Förprövningsrapport

**Planbesked för Årstidstorget (Kortedala 105:5)
inom stadsdelen Kortedala**

2024-08-29

Diarienummer:	SBF-2024-00675
Handläggare SBF:	Anna Samuelsson
Stadsområde:	Nordost
Fastighet:	Kortedala 105:5
Sökande:	Stena Fastigheter Väst AB

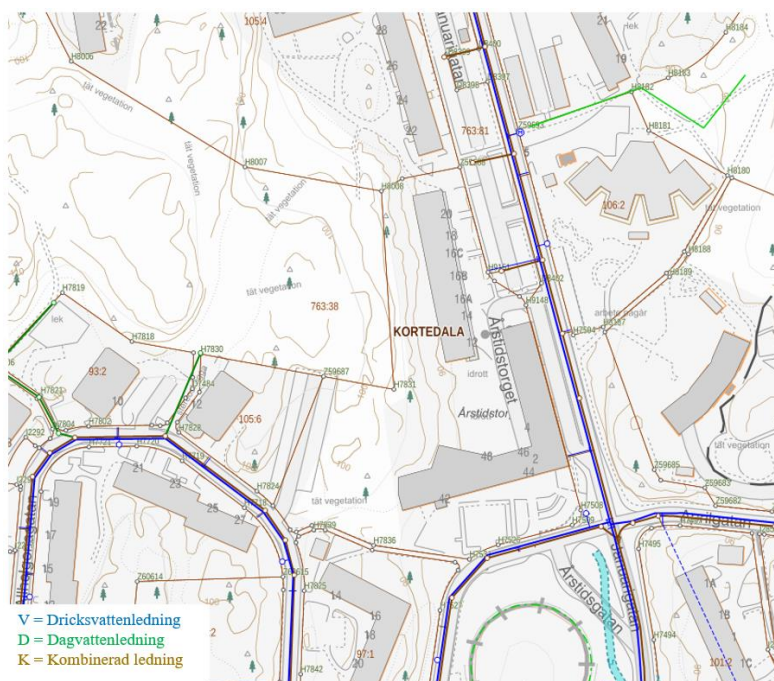
Göteborg Energi Fjärrvärme har driftsatta ledningar inom planområdet. Det finns en fjärrvärmeledning genom fastigheten som är markförlagd, se bilden nedan (blått). Den har inom kort nått sin tekniska livslängd. Göteborg Energi har ambition att reinvestera ledningen inom en snar framtid och ser behov av samordning för att den nya ledningen ska få ett bra läge som fungerar med framtida exploatering. Andra fjärrvärmeledningarna (brunt) är kulvertförlagda ledningar och även dessa har behov av reinvestering. Även för dessa ser vi behov av samordning med samtliga planärenden i området för att se över möjligheten att förlägga nya ledningar på ett sätt som möjliggör framtida exploatering och anslutning av nya byggnader. Det behöver utredas vidare under projektets gång.

Figur 1, befintligt VA-ledningsnät omkring planområdet.

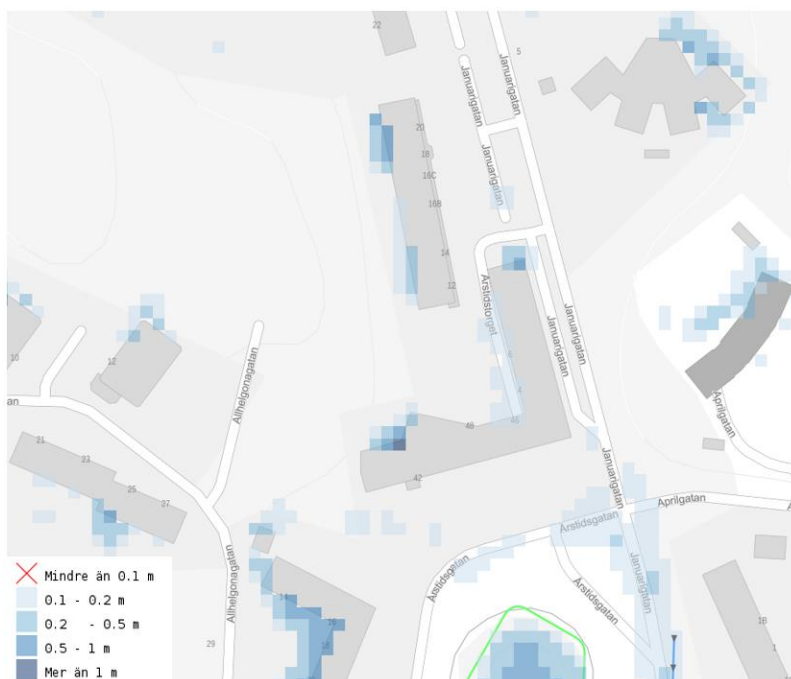
Allmänt VA-ledningsnät finns väl utbyggt omkring planområdet. Utbyggnad av nya VA-ledningar bedöms i nuläget inte behövas för att kunna genomföra planförslaget. Fastigheten Kortedala 105:5 har befintliga servisanslutningar till dricksvattennätet och kombinerat avloppsnät öster om fastigheten i Januarigatan. Dessa anslutningar kan användas även fortsättningsvis men kan behövas dimensioneras upp om flödesbehovet ökar i samband med exploatering. Om planområdet styckas i flera fastigheter är utgångspunkten att avstyckningslotterna ska ha egna servisanslutningar för samtliga ändamål.

Planområdet ligger inom Kretslopp och vattens högzon för dricksvatten vilket medför att dricksvattenkapaciteten kan vara begränsad. Kapaciteten på alla befintliga ledningar behöver utredas i ett senare skede.

Figur 2, stående vatten vid ett klimatanpassat 100-årsregn. Ljusgrönt område i nedre delen av bilden markerar identifierad strukturplanåtgärd i form av en skyfällsyta

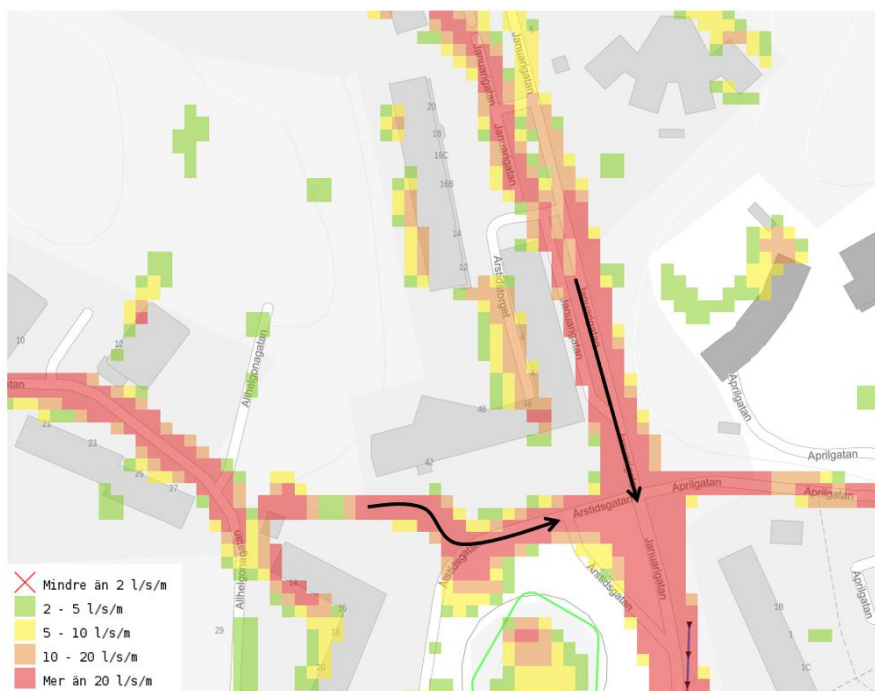
Planområdet påverkas i viss utsträckning av stående vatten i samband med ett skyfall (figur 2). Volymen stående vatten uppskattas till ca 300 m³ inom planområdet. Problematiken är som störst norr om den befintliga byggnaden där vatten samlas mot fasaden. Planområdet påverkas även delvis av höga ytvattenflöden (figur 3) i samband med ett skyfall. Problematiken är som störst norr om befintlig byggnad samt i planområdets södra del mot vändslungan.

Det är viktigt att planarbetet beaktar skyfallssituationen i området och planerar bebyggelsen på ett sådant sätt att vattnets naturliga flödesvägar inte blockeras, något som kan leda till skada på byggnader eller innebära en risk för människors liv och hälsa.

Planarbetet ska se till att framkomligheten till entréer är möjlig även under ett skyfall. För att entréer och utrymningsvägar ska vara framkomliga under ett klimatanpassat 100-årsregn får maximalt 20 cm bli ståendes på vägar och stråk. Det är även viktigt att nybyggnationen inte förvärrar situationen för befintlig bebyggelse i samband med skyfall.

Hur planområdet påverkas av ett skyfall behöver utredas mer noggrant under planarbetet i en dagvatten- och skyfallsutredning.
